図 4-8-3 大沢川被災状況【大沢川外 4 河川】

### 3.復旧計画

5.工事実施上の課題とアドバイザーからの意見

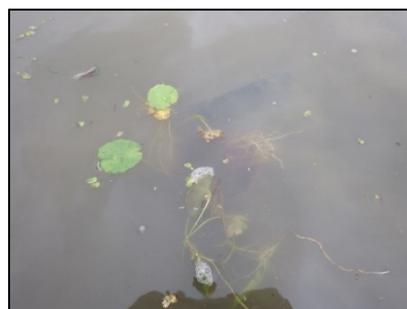
意見①	<ul style="list-style-type: none"> <li>・大沢川のワンドはアサザやトチカガミのような水中植物にとって貴重な場所である。</li> <li>・アサザは、株分けなどを行って増やすことが必要である。</li> </ul>
意見②	<ul style="list-style-type: none"> <li>・移植は株の一部を泥土で包み分解性ポットに入れて、水底に静置する方法でよいと思われる。水深はあまり深くなくてよい。</li> </ul>

- ・移植地は水流のないワンドとし、水深は 20～30 cm 程度の箇所とした。また、消失等のリスクを考慮し、移植地は大沢川 1 箇所、皿貝川 2 箇所の 3 箇所に分散させた。
- ・移植株はアドバイザーからの助言に従い、株分けを行った後、アサザの水中茎の一部を泥土で包み分解性ポットの中に入れ、地下茎と水中茎及び葉部はポットから出るようにし、流れないように水底に少し埋め込むようにして固定・静置した。
- ・移植は令和元年 6 月に実施した。

図 4-8-16 背割堤平面図【大沢川外 4 河川】

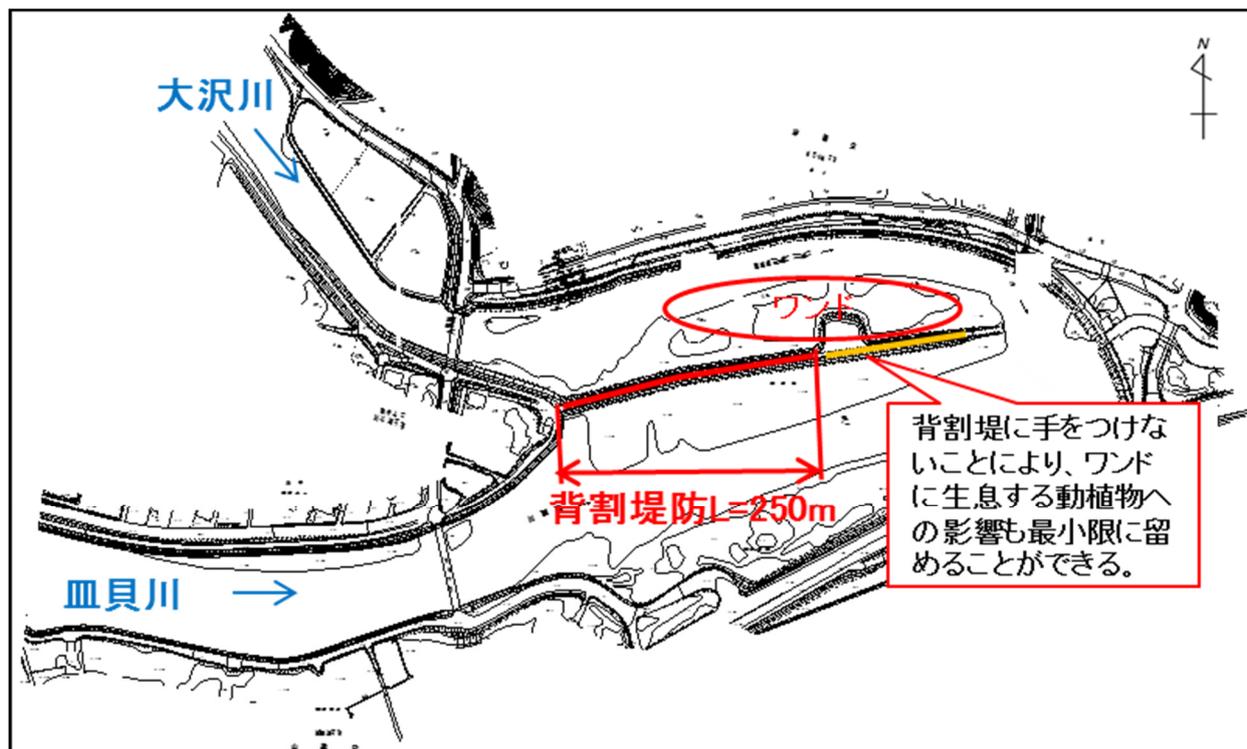
意見①	<ul style="list-style-type: none"> <li>・ あえてここに築堤する意味がわからず納得できない。</li> <li>・ なぜここにまっすぐな背割堤を造るのか理解できない。根元のところで止めて現状のまま残せばよいのではないか。</li> </ul>
-----	--

- ・ 背割堤の復旧延長を当初計画より縮小した。（意見①への対応）
- ・ 工事方法は、当初の連結ブロック張工方式から、環境への影響がより少ない連結ブロック工法（突込式）＋捨石工方式に変更した。
- ・ 背割堤の水際に捨石を配置することにより、底生動物等の生息環境に配慮した。
